【公報種別】特許法第17条の2の規定による補正の掲載

【公開番号】特開2009-128697(P2009-128697A)

【手続補正書】

【補正の内容】

【図16】

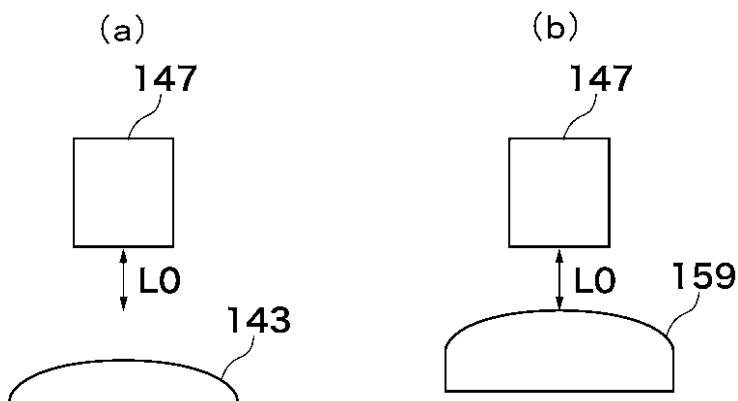
【手続補正18】

【補正対象書類名】図面

【補正対象項目名】図16

【補正方法】変更
